Zeitschrift: **Schweizer Ingenieur und Architekt**

Band (Jahr): **106 (1988)**

Wettbewerb Bahnhof-West, Schaffhausen

1. Preis (33 000 Fr.): **Peter Stutz** und **Markus Bolt,** Winterthur/Zürich; Mitarbeiter: **Stefan Piotrowski, Iva Dolenc, Alfred Hürlimann, Albert Weber;** Verkehr: **Paul Widmer,** Frauenfeld

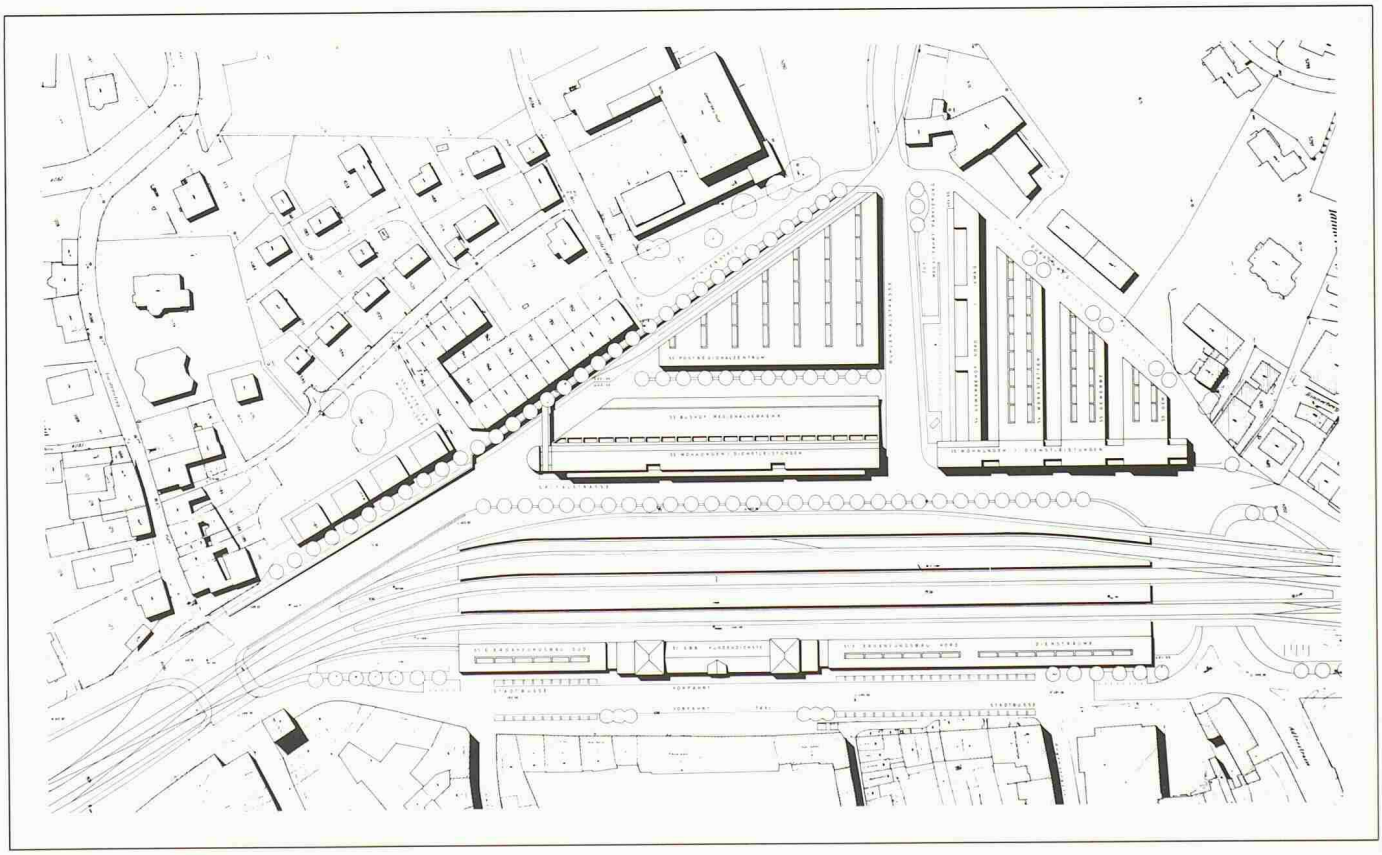
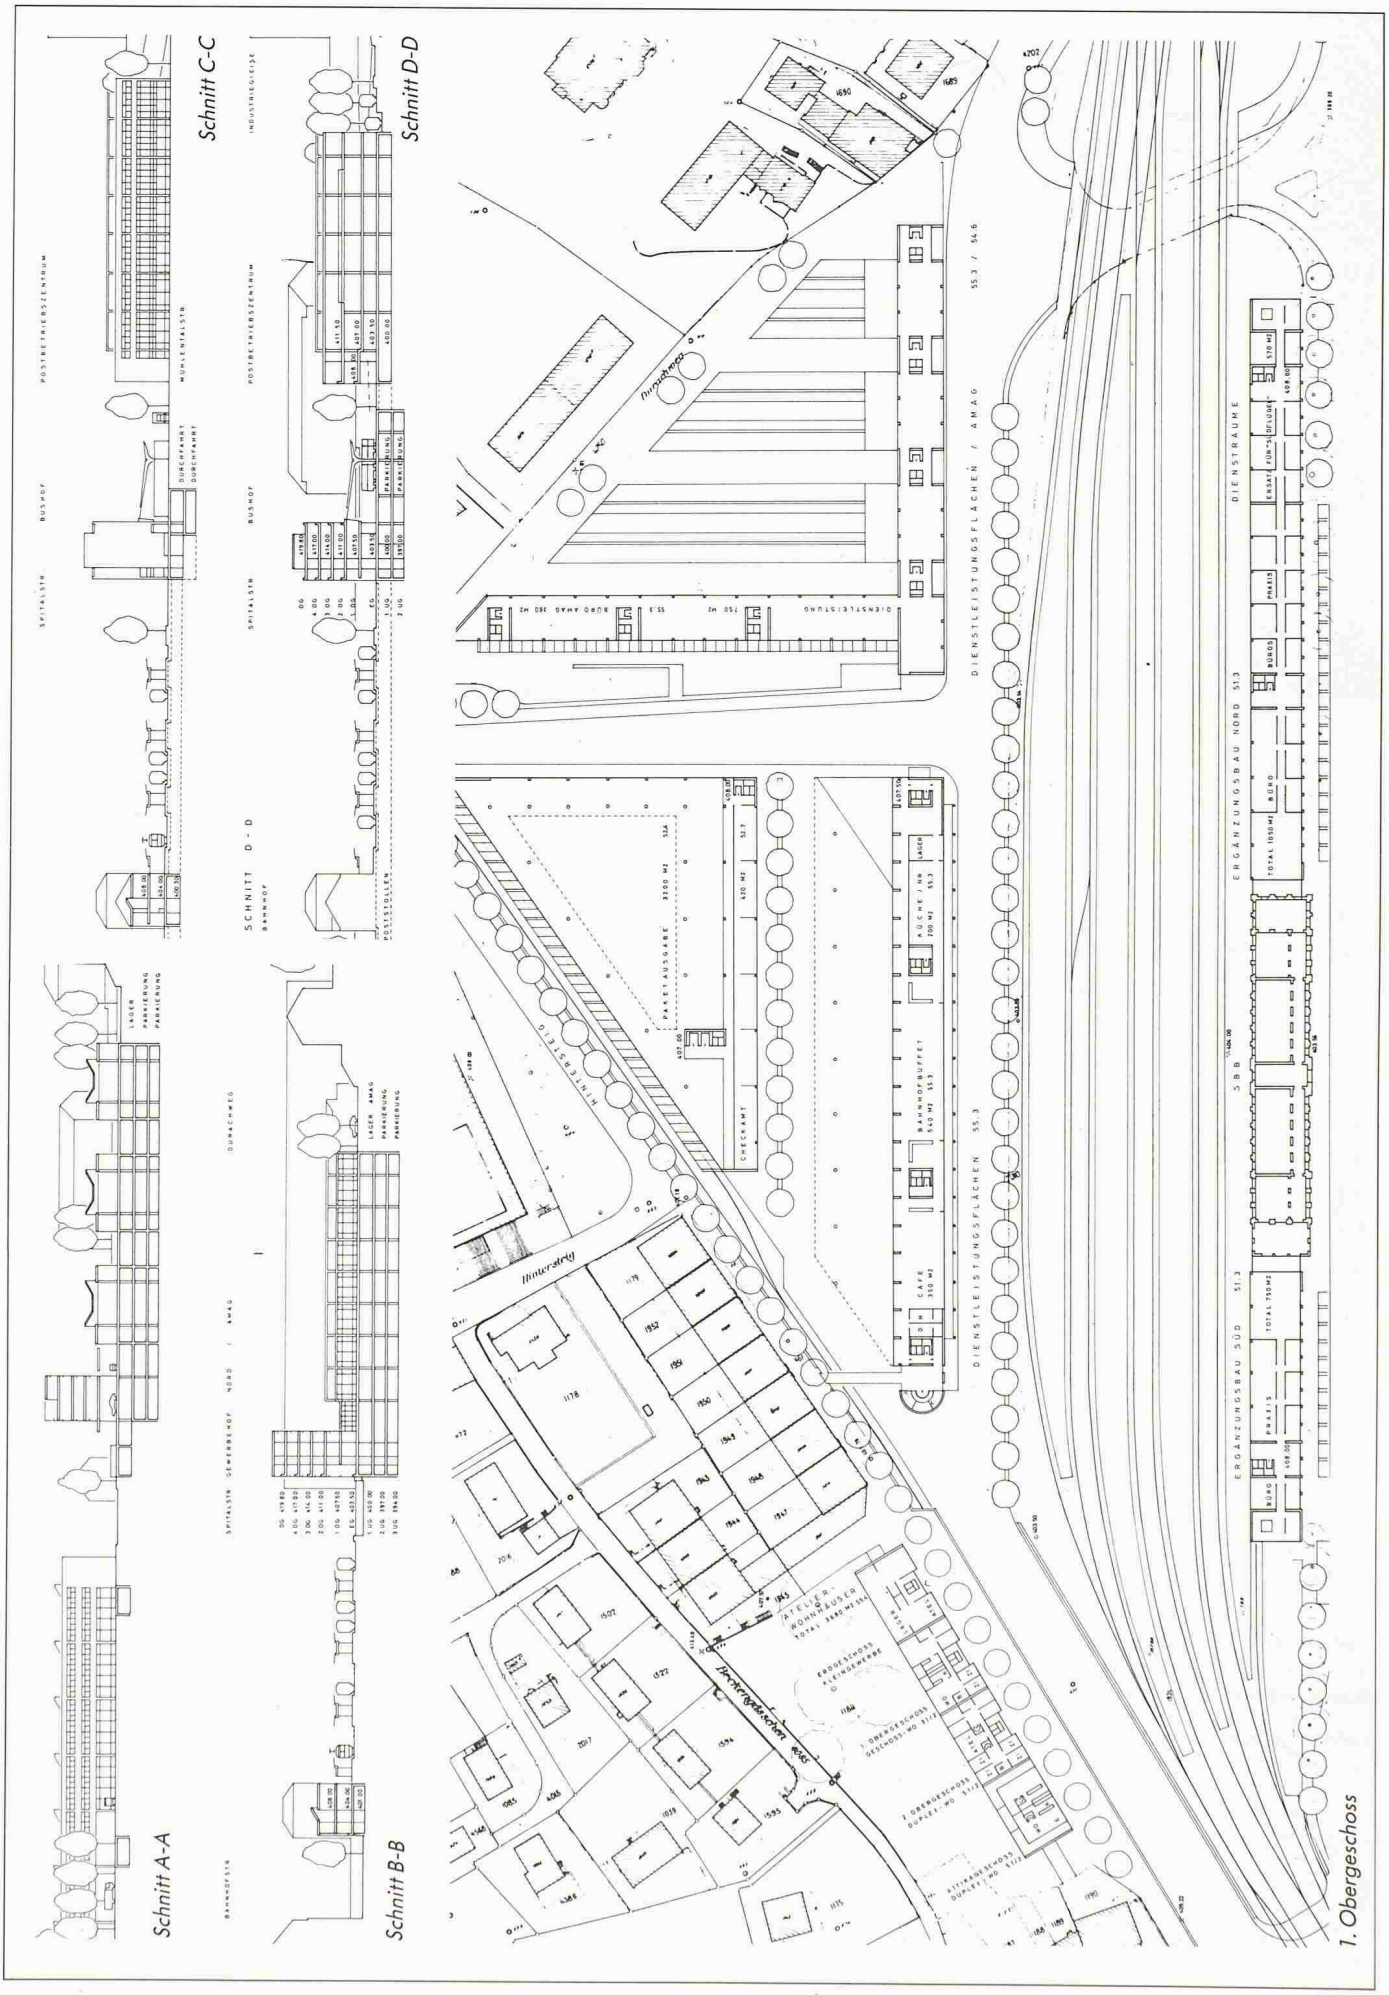
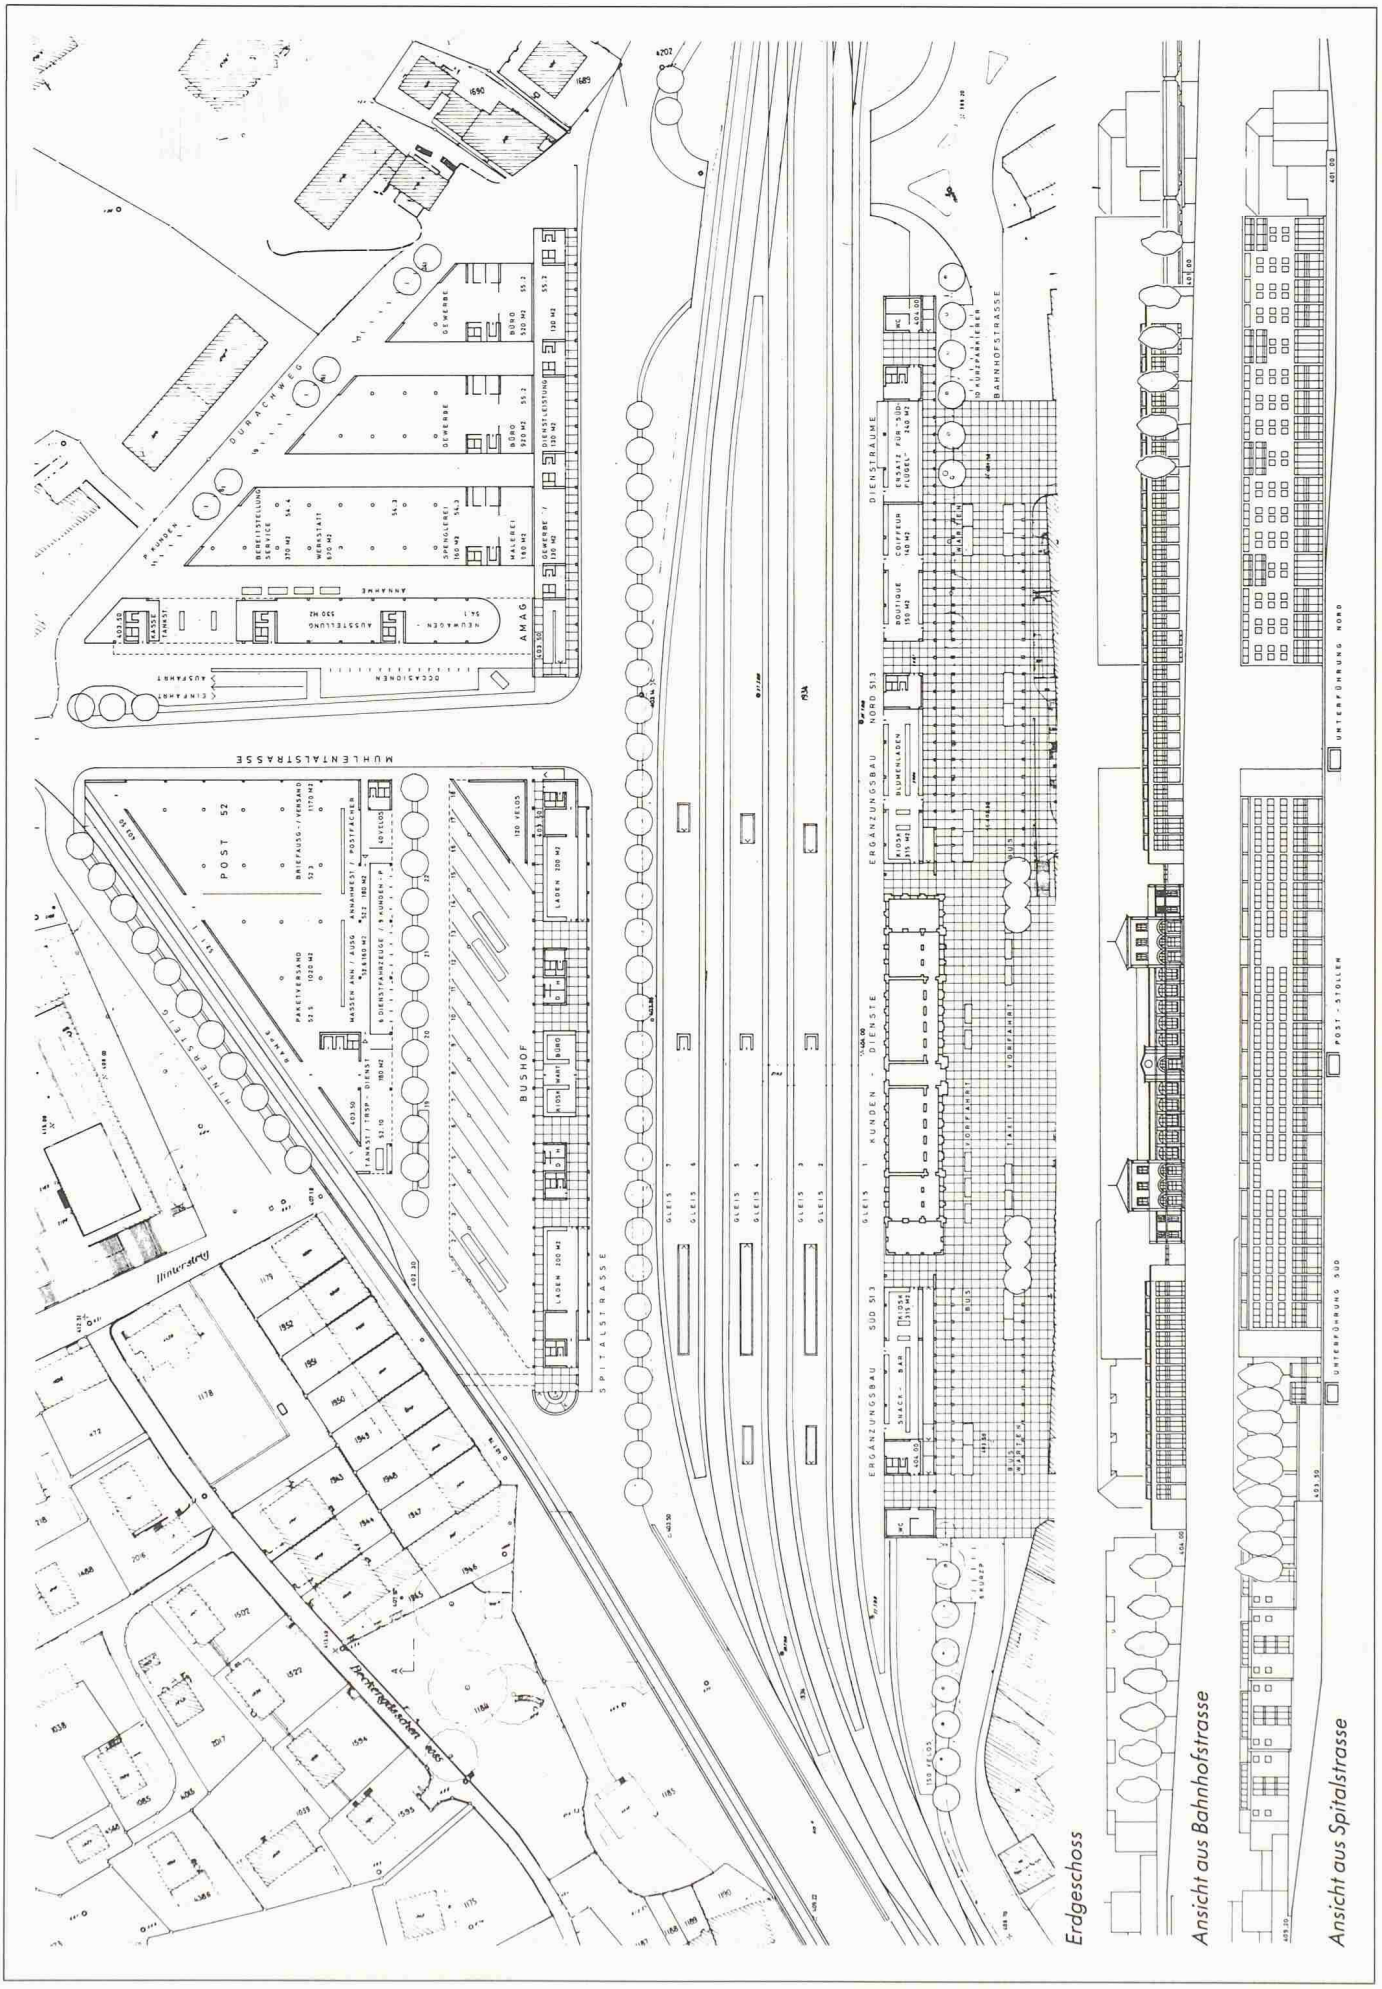
Das *städtebauliche Konzept* geht von einer massvollen baulichen Entwicklung aus und schlägt eine einfache und logische Verkehrsführung vor. Die geringfügig verlegte Spitalstrasse wird optisch durch eine Baumreihe vom Bahnkörper getrennt, was einen akzeptablen Strassenraum ergibt. Die Massenverteilung der einzelnen Baukörper ist gekennzeichnet durch die Lesbarkeit der jeweiligen Funktion. Die längs der Spitalstrasse geführte südliche Hauszeile ist im Erdgeschoss transparent vorgesehen. Die Situierung der Baukörper Bushof/PTT und AMAG ist optimal.

Die Fussgängerverbindungen sind richtig angelegt. Die klare und übersichtliche *Verkehrslösung* auf der Basis des heutigen Zustandes führt zu einem Erschliessungskonzept, welches in allen Teilen durchdacht und funktionsfähig ist. Bestechender Vorteil des Projektes bildet der *ebenerdige Bushof* mit kurzen Fussgängerverbindungen zwischen Bus- und Bahnhof über die beiden Achsen Unterführung Süd und Unterführung Löwengässchen. Die P + R-Anlage liegt unter dem Bushof optimal. Eine massvolle kommerzielle Nutzung des verfügbaren Bahnhofareals längs der Bahnhofstrasse ist sinnvoll.

Der innere Betriebsablauf des Postregionalzentrums ist trotz einiger kleinerer Mängel gewährleistet. Der vorgeschlagene Standort für die AMAG auf dem Diana-Areal erlaubt eine reibungslose Umsiedlung des Betriebes. Die innerbetriebliche Organisation ist infolge Anordnung der Räumlichkeiten auf einem Geschoss optimal gewährleistet. Die Etappierung ist gewährleistet.

Es handelt sich um ein sorgfältig gestaltetes Projekt, bei welchem die einzelnen Konzeptteile auf einfachen Ordnungsprinzipien basieren und innerbetrieblich funktionieren. Ergänzt wird die Überbauung mit einem guten Verkehrskonzept.

2. Preis (28 000 Fr.): **René Stoss,** Brugg/Windisch; Mitarbeiter: **Jürg Siegrist, Claudia Bivetti, Volker Trommsdorf, Ernst Hess, Andrea Barben;** Verkehr; **R. Enz,** Ingenieurbüro für Verkehrsplanung **Johannis van Dijk,** Zürich

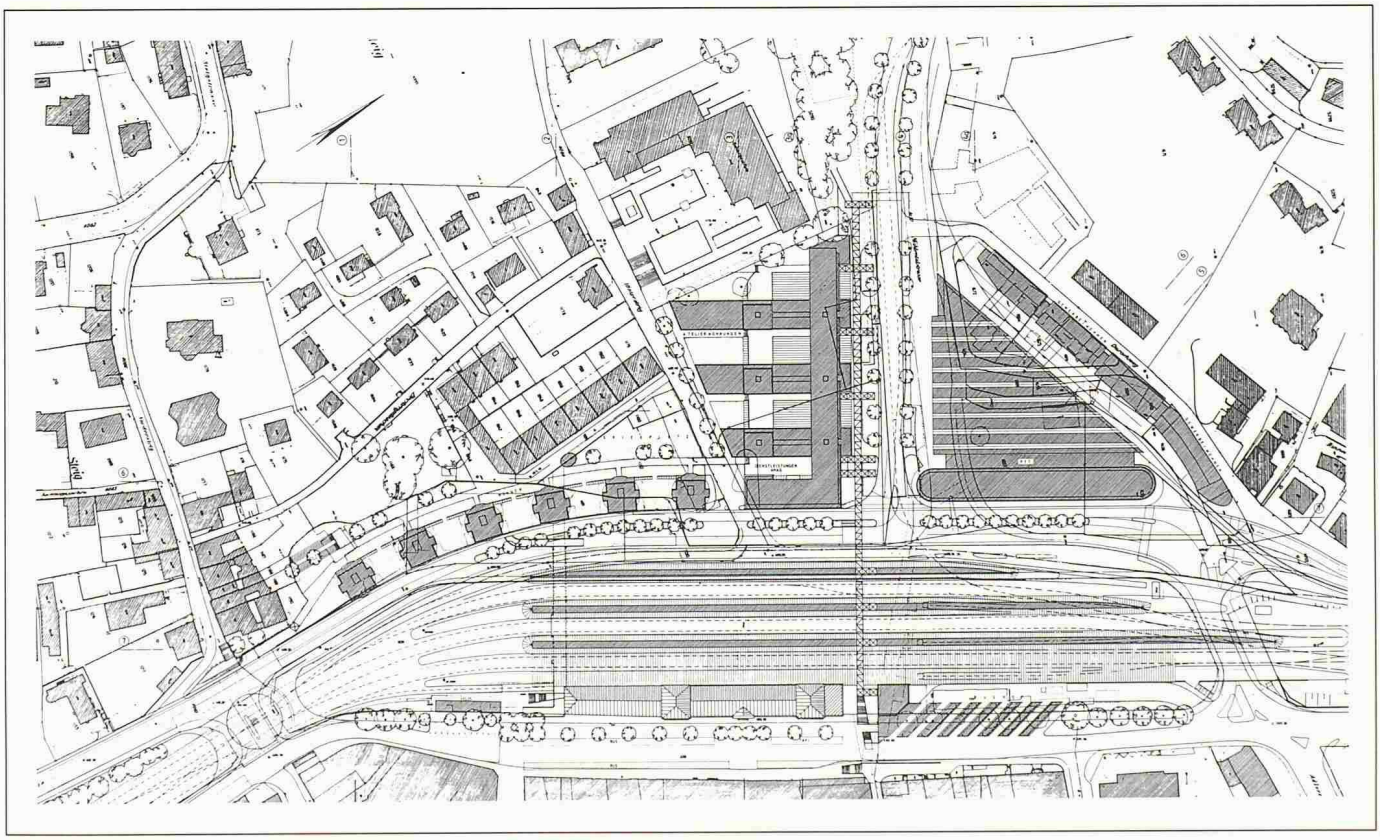
Das Projekt geht von einer eigenständigen Interpretation der vorzunehmenden Stadtentwicklung aus. Durch eine grosszügig ausgestattete Mittelachse erfolgt eine selbstverständliche Aufnahme des Mühlentales in das Gesamtkonzept. Auch nimmt der Überbauungsvorschlag subtil Bezug auf die angrenzende Hangbebauung am Beckengässchen. Dabei wird die Hintersteig gut in die Neubebauung geführt und schafft sinnvolle Fussgängerbeziehungen. Die Zeilenbebauung am Hangfuss des Tannerberges kann dagegen nicht überzeugen.

Die verschiedenen Nutzungen sind klar und zweckmässig situiert und in ihrem architektonischen Ausdruck ablesbar. Die Strassenräume sind städtebaulich richtig interpretiert. Hingegen vermag die Ausgestaltung der Adlerkreuzung mit neuer Brücke für das Industriegleis nicht zu befriedigen. Das städtebauliche Konzept findet in der architektonischen Gestaltung eine entsprechende Umsetzung, die gefällt.

Das Verkehrskonzept funktioniert problemlos. Die Aufteilung des Bushofes in einen Fahrzeug-Warteraum und einen Ein-/Aussteigeraum erweist sich als ein interessanter Gedanke, führt jedoch zu zusätzlichen Leerfahrten.

Das Projekt zeichnet sich durch eine für den Benützer optimale Anordnung der Regional- und Stadtbushaltestellen in Beziehung zu den SBB-Anlagen aus. Die in der Achse des Löwengässchens vorgeschlagene Unter- und Überführung der Gleisanlagen ist in Bezug auf die Platzbeanspruchung auf den Perrons problematisch, umsomehr als in unmittelbarer Nähe der Personenlifte und -treppen auch die Lifte der PTT auf die Perrons führen. Eine Ergänzung mit kommerzieller Nutzung in der Umgebung des Bahnhofgebäudes wird nicht vorgeschlagen. Das Postregionalzentrum ist gut gelöst. Die Verbindungen zum Bahn- und Bushof sind ebenfals gut gelöst. Die innerbetriebliche Organisation der AMAG ist optimal; ebenso die Erschliessung und Bewirtschaftung des Parkhauses. Die gestellte Aufgabe ist auf eine grosszügige aber unprätentiöse Art gelöst worden.

3. Preis (20 000 Fr.): **Marc** und **Yvonne Hausammann,** Bern; Mitarbeiter: **B. Friedli, R. Ammon, M. Stucki, P. Gieriet;** Verkehr: **Emch + Berger,** Zürich AG

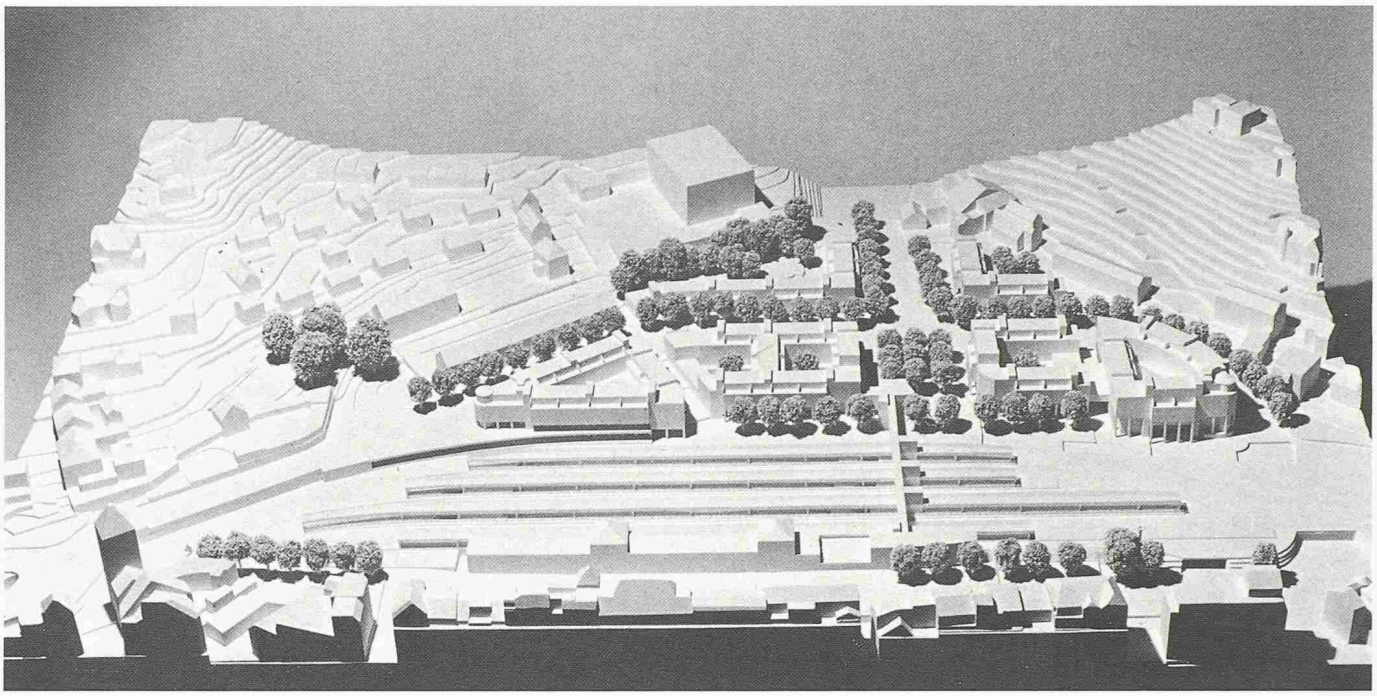
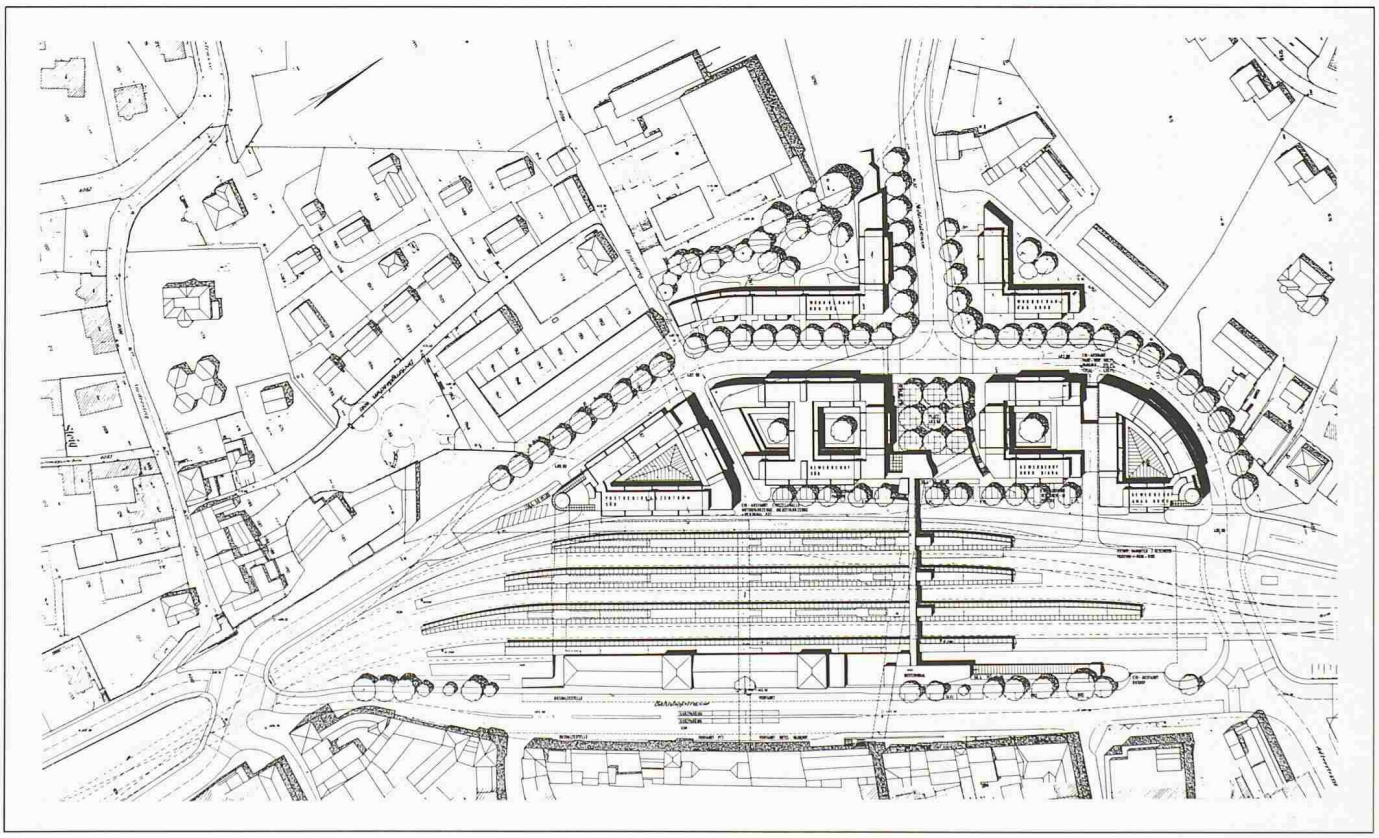
Das Projekt versucht, eine Überbauungsform in Anlehnung an die gewachsenen Altstadtstrukturen im Gebiet Bahnhof-West zu entwickeln. Typologisch entspricht die Bauform jedoch einer Blockrandbebauung. Die Verkehrsführung mit Betonung der Torsituation «Mühlental» entspricht der feingliedrigen Überbauungsstruktur ebenso wie den topographischen Gegebenheiten.

Die Verlegung des Bushofes und der Parkinganlagen unter den nördlichen Gleiskörper eliminiert den ruhenden Verkehr aus dem Gebiet Bahnhof-West. Das Projekt schafft damit Möglichkeiten für eine fussgängerfreundliche Platzgestaltung. Die Grossformen der Betriebszentren PTT und AMAG sind innerhalb der kleinmassstäblichen Strukturen nicht ablesbar.

Die aufwendige Verkehrslösung zeigt sich unter anderem an der Gestaltung der MÜhlentalstrasse. Der Bushof gestaltet sich infolge der zentralen Lage unter dem Gleiskörper sowohl bezüglich Bau als auch Betrieb sehr aufwendig. Mit der Neugestaltung der Bahnhofstrasse wird eine eindeutige Verbesserung erzielt. Die Doppelverbindung mit Unter- und Überführung auf derselben Achse ist aufwendig. Vorschläge für kommerzielle Nutzungen des stadtseitig verfügbaren Bahnareals fehlen. Das Postregionalzentrum kann aufgrund der Aufteilung auf fünf Geschosse bezüglich Betriebsablauf nicht genügen. Der Anschluss des Bushofes an das öffentliche Strassennetz befriedigt nicht.

Der Vorteil dieses Projektes liegt in seiner Zurückhaltung im Massstäblichen. Innerbetrieblich bringt die Kleinmassstäblichkeit aber auch Probleme.
